設計変更事例集

工事請負契約書 第18条関係

平成27年6月

国土交通省
四国地方整備局

構造図に明示された防護柵

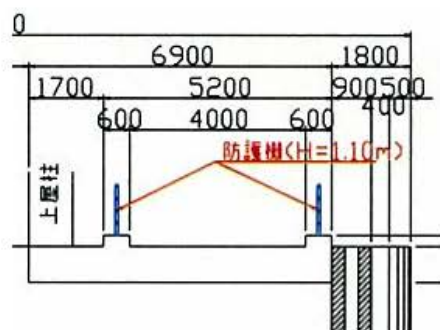
ある工事において、構造図と詳細図及び数量総括表を照査したところ、構造図には、防護柵H=1.10mが明記されているが、その詳細図はなく、数量総括表にも計上されていなかった。

- ①. 本工事で防護柵を設置する必要があるか。
- ②. 必要なら詳細図が必要である。
- ③. 後施工なら柵設置用の箱抜きが必要ではないか。

発注者は、本工事で防護柵を設置する考えであったが、詳細図がなく、工事設計数量も計上漏れをしていた。

発注者は、受注業者との協議に基づき、詳細図及び数量総括表などの設計変更を行った。

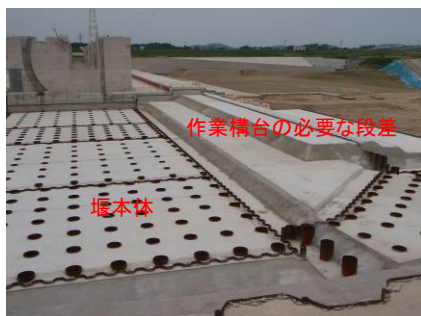
ある工事において、特記仕様書で既設道路を工事用道路として使用すると示されていたが、現場では幅員が狭く蛇行し、両端に構造物もありトレーラー（車幅3.3m）が通行できず、設計図書と現場が一致しない。

受注業者は、資料として既設道路の写真を示し、また工事用道路比較検討書として、特記仕様書に示された既設道路を改良した場合と、新たな工事用道路を新設した場合の資料を提出した。

発注者は、受注業者立会のもと直ちに調査を行い、協議に基づき、道路両端に構造物がない既設道路に新たな工事用道路を施工する設計変更を行った。

作業構台

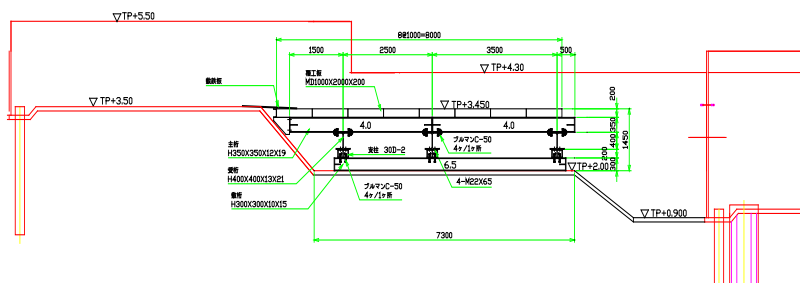
Ⅱ期工事の堰本体の施工に際し、周辺の床付けはひな壇形状で段差が大きい
ためクレーン等の建設機械を設置する施工ヤードとして適していない。そこで、床
付けの段差を解消して、施工ヤードを確保するための作業構台を設置した。

Ⅱ期工事はⅠ期工事の施工時とは違い、床付けが全て完了しているため堰本
体周辺の施工ヤード条件が異なる点を発注者に説明した。

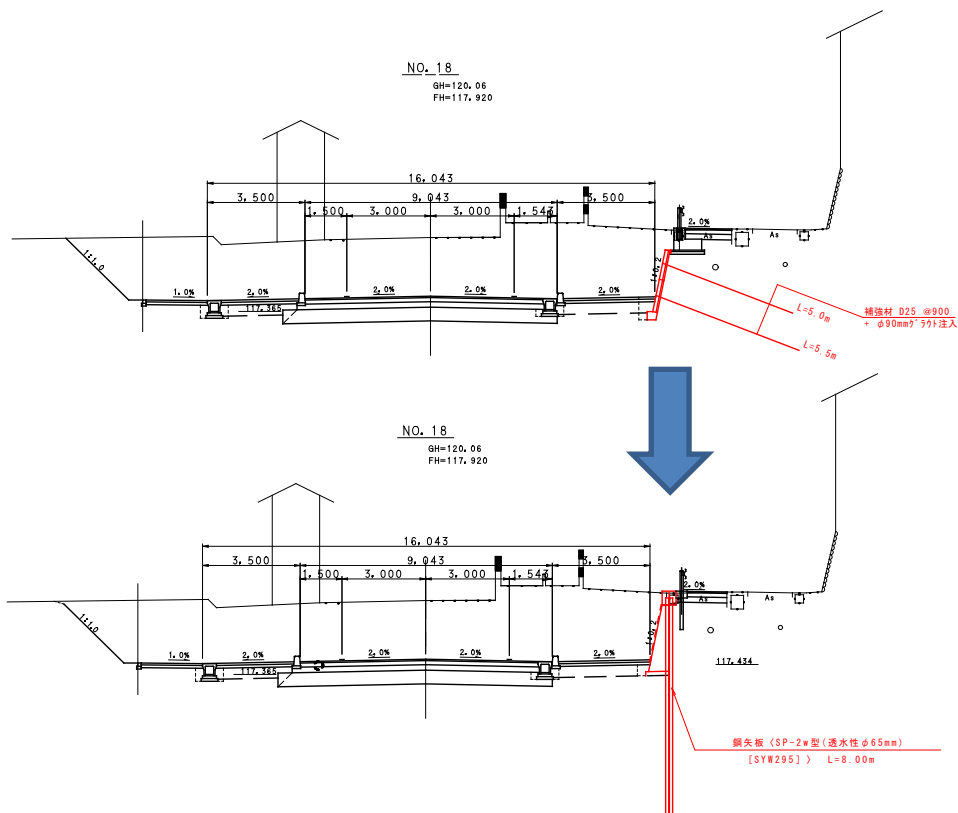
砂防工事現場にて掘削中に転石が数多く出てきた。転石は床付面よりかなり高い所から出てくる為破碎する必要がある。工事現場周辺には宿泊施設等があり、騒音面から大型ブレーカーを使用しての転石破碎ができない状況であった。

- ・特記仕様書には、『転石等の破碎については設計変更で対応する』と明記。
- ・通常は大型ブレーカーで転石破碎を行っているが、宿泊施設等が直近にある為、騒音の少ない油圧破碎機を使用して転石破碎を行いたいと受注者が協議したところ、発注者から実績を調査して歩掛りを取り、その単価で設計変更すると回答があった。

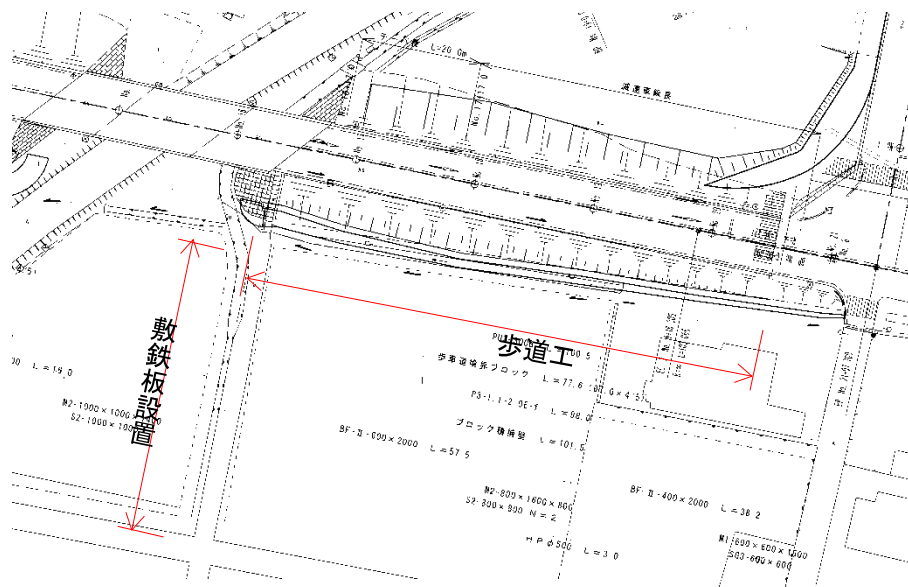
比較的地下水位が高い掘り割り部分に擁壁を設置する工事。背後の道路には占用物が多数埋設されており、抜本的な掘削が困難であったことから、発注者は、地下水対策としてウェルポイント工法を併用した、逆巻き工法による擁壁を計画。

これに対し受注者は、現地は地下水脈の流れが不明瞭で、ウェルポイントによる地下水低下が確実でない。またアンカーのグラウト材が地下水へ混入し、井戸水の汚染が懸念されると報告。受注者から変更協議。発注者は人為的な施工条件と現場が一致しないと判断し、鋼矢板工法へ変更指示。

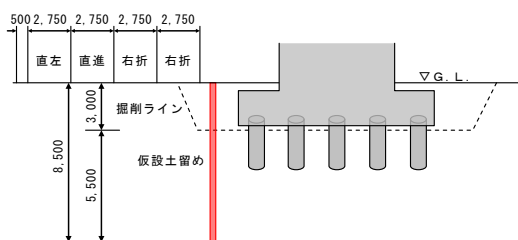
道路改良工事を施工するにあたり、農道(砂利道)を工事用道路として使用することを想定していたが、ダンプトラック等のトラフィカビリティが確保できないこと、敷砂利が田へ飛散しないよう所有者から要望があることから、敷鉄板を敷設することとした。

- ・当初設計では、工事用道路について記載していない。
- ・発注者は農道を現状のまま使用し、必要に応じて補足材を施工することとしていた。
- ・所有者から敷砂利が田へ飛散しないよう要望。
- ・受注者から、現況のままではトラフィカビリティが不足であるので、敷鉄板に変更したい旨の協議。
- ・コーン指数の測定結果より、トラフィカビリティ不足を確認。
- ・経済性、地元要望を考慮し、敷鉄板に変更。

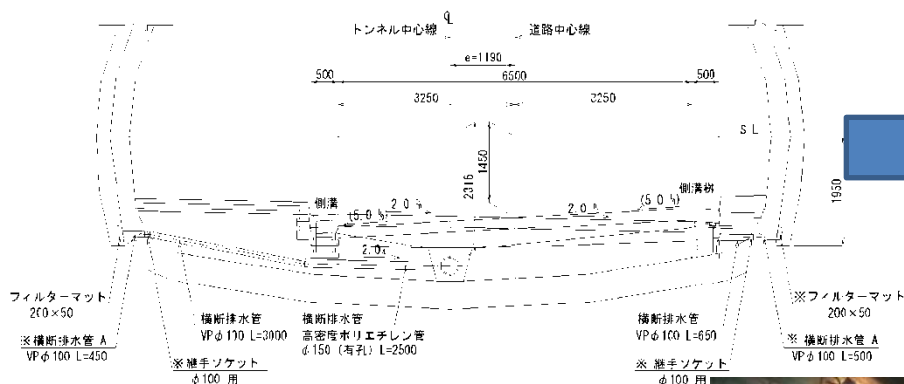
ロックボルトの削孔時に想定外の湧水が発生したため、ロックボルトを当初設計の全面充填式(定着材ドライモルタル)から全面摩擦定着式へ変更した。

湧水量が多く、通常のロックボルト充填材では流出し所定の引張り強度が確保できないことから、発注者と協議の上、摩擦によって定着するタイプへと変更した。
